Sitzungsvorlage
für die 153. Sitzung des Braunkohlenausschusses
am 29. September 2016

**TOP 2a) Leitentscheidung der Landesregierung von
Nordrhein-Westfalen zur Zukunft des Rheinischen
Braunkohlenreviers/ Garzweiler II vom 5. Juli 2016
Bericht der Staatskanzlei zur Leitentscheidung**

Leitentscheidung der Landesregierung von Nordrhein-Westfalen zur Zukunft des Rheinischen Braunkohlereviers / Garzweiler II

Abbildung Tagebau Garzweiler II, Schematische Zeichnung (nicht maßstäblich), zum Entscheidungssatz 3

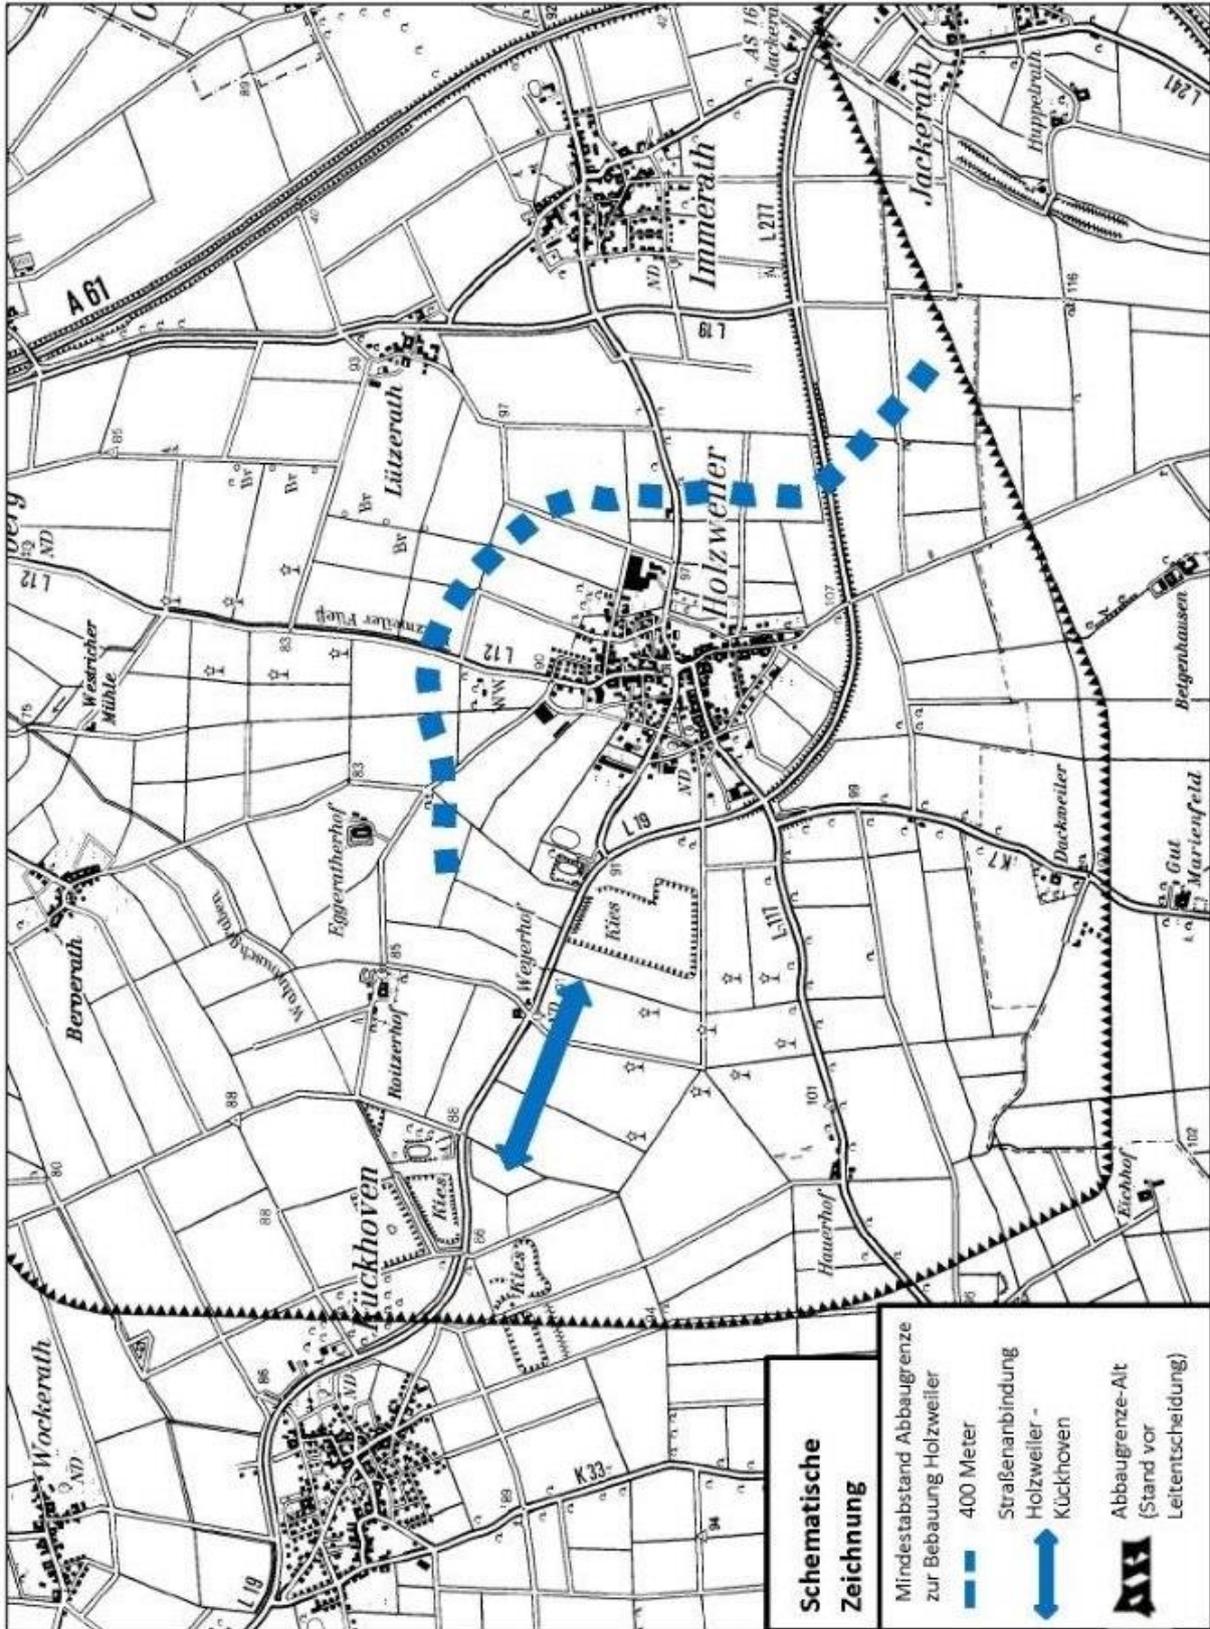
Der Entscheidungssatz 2 enthält Vorgaben für eine dauerhaft wasserwirtschaftlich und ökologisch günstige Restseegestaltung. Diese Vorgaben sind auf das erforderliche Maß zu beschränken um dem nachfolgenden Braunkohlenplanverfahren planerische Spielräume für die fachliche Optimierung der Restseeplanung zu belassen. Der Abbau soll sich an der schematischen Zeichnung zu Entscheidungssatz 3 auf Seite 18 dieser Leitentscheidung orientieren, um einen Abbau und eine Wiederverfüllung in Ortsnähe zu vermeiden. Dies dient auch wasserwirtschaftlichen Vorsorgeaspekten.

- Süd-östlich der Ortschaft Holzweiler soll sich der Abbau an der schematischen Zeichnung zu Entscheidungssatz 3 auf Seite 18 dieser Leitentscheidung orientieren, um einen Abbau und eine Wiederverfüllung in Ortsnähe zu vermeiden. Dies dient auch wasserwirtschaftlichen Vorsorgeaspekten.
